Troca de intercom – Flightcom 403 pelo ACT-1 ACTIVE

Informações sobre como se deve proceder para substituir o intercom Flightcom 403 pelo ACT-1, da Eletroleve.

BOLETIM DE SERVIÇO 1-0807

Furos sobrepostos do intercom ACT-1 sobre o Flightcom 403

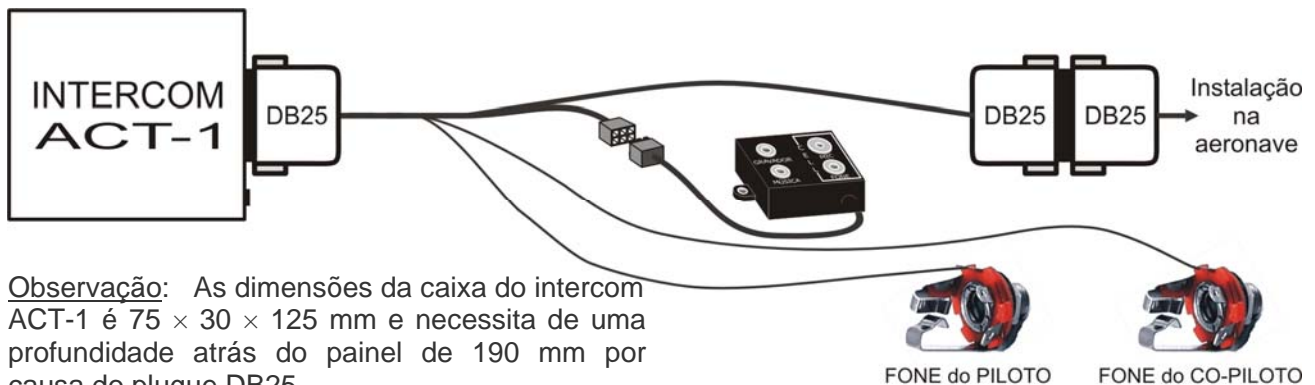
O painel frontal do intercom ACT-1 mede 75 × 30mm e os furos não têm o mesmo posicionamento do Flightcom 403, então é necessário fazer algumas alterações.

No painel da aeronave, que estava com o Flightcom 403, os furos estarão como os mostrados na parte central do desenho ao lado. Terá que se alargar um pouco os furos maiores, para o lado de fora, utilizando-se de uma lima redonda, e o orifício central também terá que ser puxado para cima, de forma que os furos no painel da aeronave ficarão com o *layout* igual ao mostrado no desenho de baixo, com a furação do painel do intercom ACT-1 sobreposta à do Flightcom 403. Como se vê no desenho, outros dois furos terão que ser feitos, aonde vão os parafusos de fixação do painel.

Diagrama das ligações.

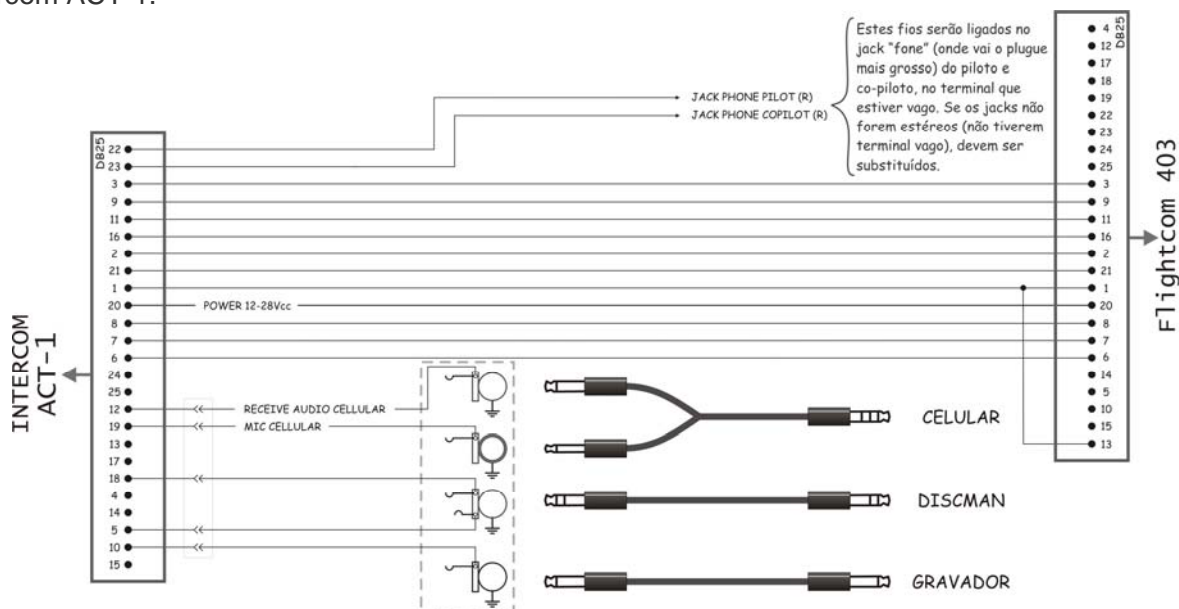
Geralmente os jacks instalados na aeronave já são estéreos, então os fios do adaptador deverão ser soldados nos terminais que estiverem vazios. O fio “fone” original, que era do Flightcom, estará soldado no terminal que corresponde ao contato da ponta do plugue, e o fio que se está adicionando deverá ser soldado no terminal que corresponde ao contato do meio do plugue de 6mm.

O diagrama abaixo mostra as ligações elétricas do adaptador que torna compatível a instalação do intercom Flightcom 403 com o intercom ACT-1, incluindo os fios para o segundo canal de áudio dos fones do piloto e co-piloto e o conector para a caixa de conexões de música, telefone e gravador do intercom ACT-1.
